เรื่อง : หนังสือรับรอง "การเปลี่ยนแปลงตัวอักษรการตอกเลขตัวรถของ โตโยต้า ไฮเอช คอมมิวเตอรื ดีเซล 3.0 ลิตร"

Subject : Car VIN number change

HIACE 286W/602W VIN NO. INFORMATION

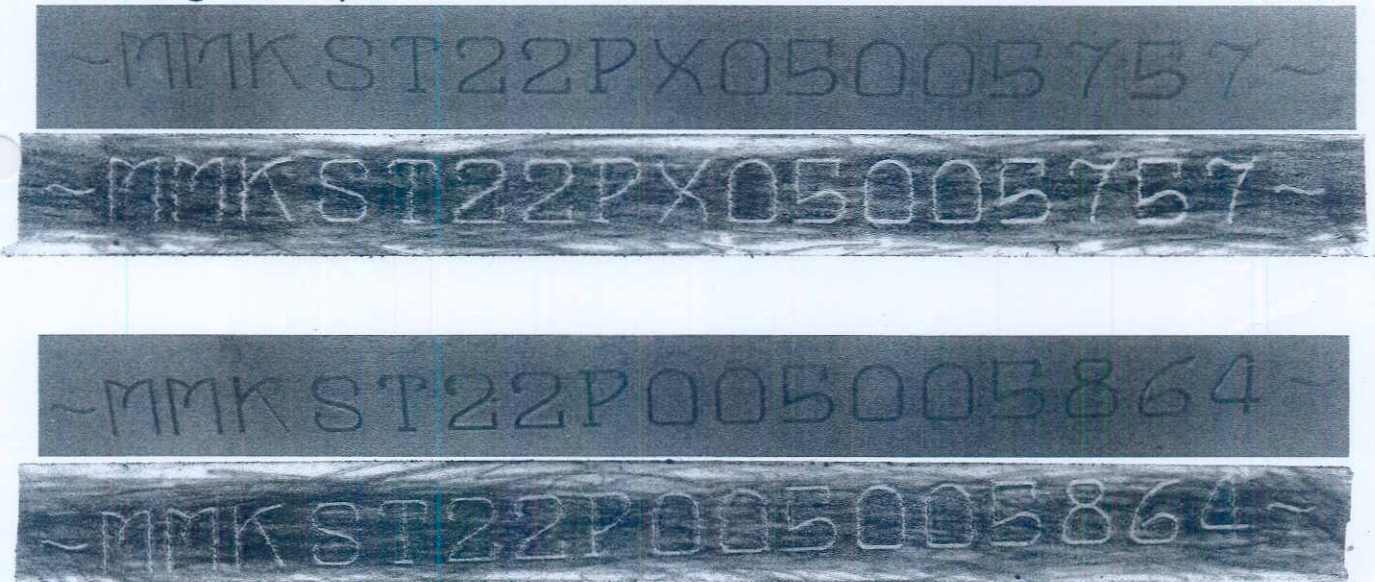
According to HIACE model had plan to change car VIN number "font style" as existing condition by stamping , new condition by scratching. And also font style was change as shown below

New font style

Existing font style

New condition will start production from 28 April 2014.
